Autorité environnementale

Avis délibéré de l'Autorité environnementale sur le recalibrage de la Lys mitoyenne entre Deûlémont et Halluin (France - 59, Belgique)

n°Ae : 2017-62

Figure 2 : Périmètre de l'opération de recalibrage (source : dossier)

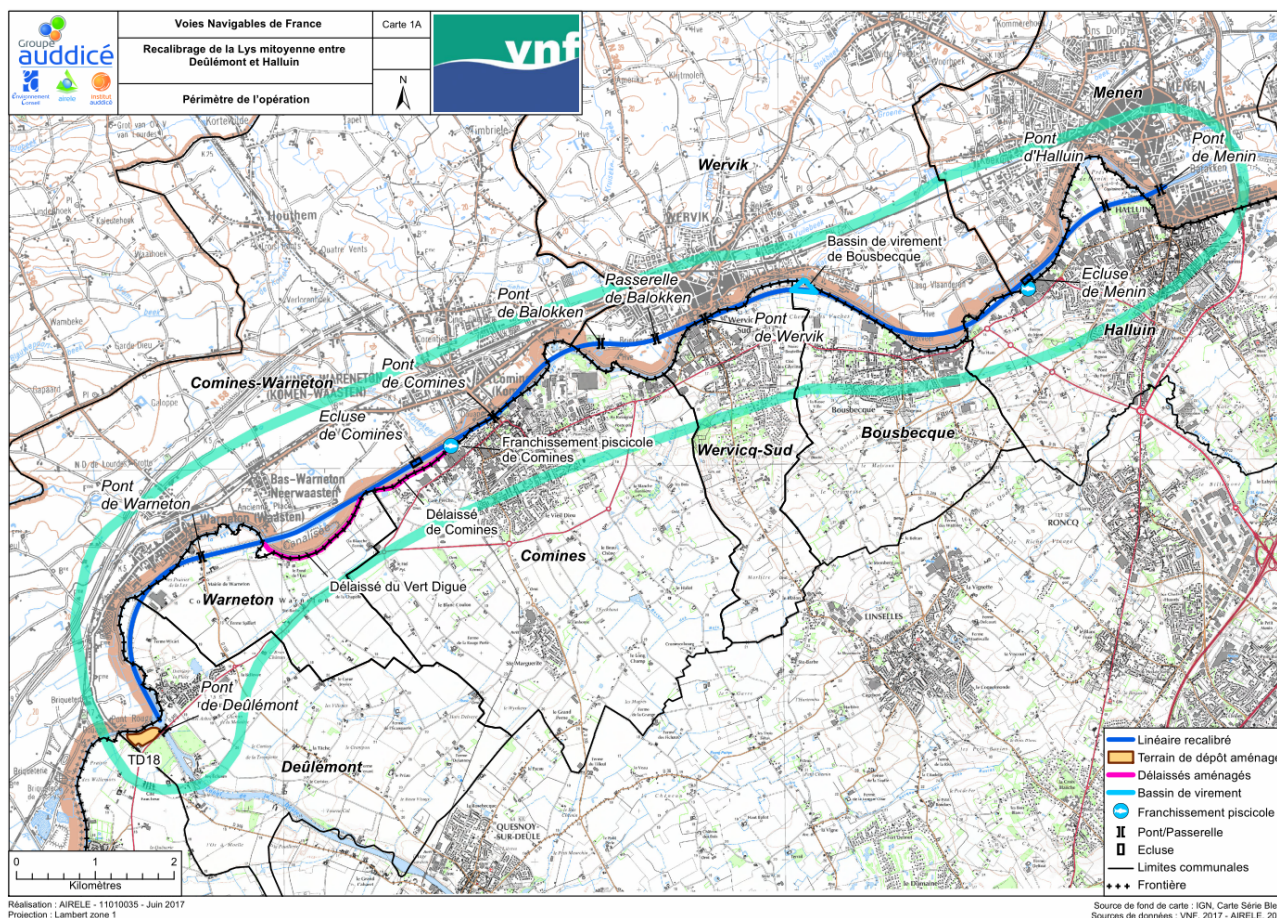
Ainsi, la responsabilité des sections n'est pas strictement liée au territoire traversé, ce qui aurait découpé la maîtrise d'ouvrage latéralement et longitudinalement en une grande quantité de petites sections, mais à un accord tripartite sur lequel l'Ae revient au paragraphe 1.4.2.

Figure 4 : Procédures réglementaires à mettre en œuvre sur les trois sections (source : dossier)

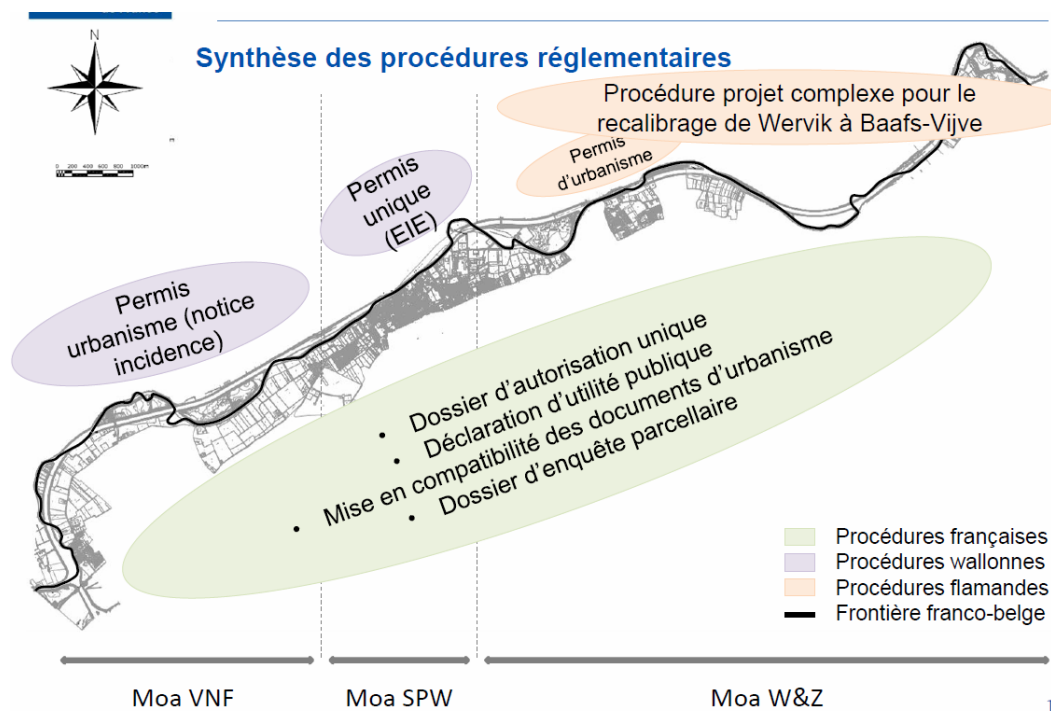
VNF a adressé aux rapporteurs une note complémentaire qui fait apparaître un décalage sensible dans l'avancement de ces procédures¹⁷. Il en est de même pour les travaux, pouvant être commencés voire achevés côté belge (Wervick et Comines).

La complexité technique et administrative, inévitable dans ce contexte, a motivé une abondance de comités de pilotage et techniques associant les parties françaises et belges, et de réunions des maîtres d'ouvrage. Elle conduit de fait à un fractionnement de l'analyse des effets du projet, que seule la réalisation d'une étude d'impact unique permettrait réellement de pallier.

L'Ae constate de nouveau que, même si une telle option n'est pas formellement requise, seule la réalisation d'une étude d'impact unique portant sur la totalité de l'ouvrage et la communication des observations formulées par le public dans le ou les pays voisins au commissaire enquêteur français pour être prises en compte dans ses conclusions seraient de nature à éclairer le public sur les enjeux globaux du projet et sur les mesures nécessaires.
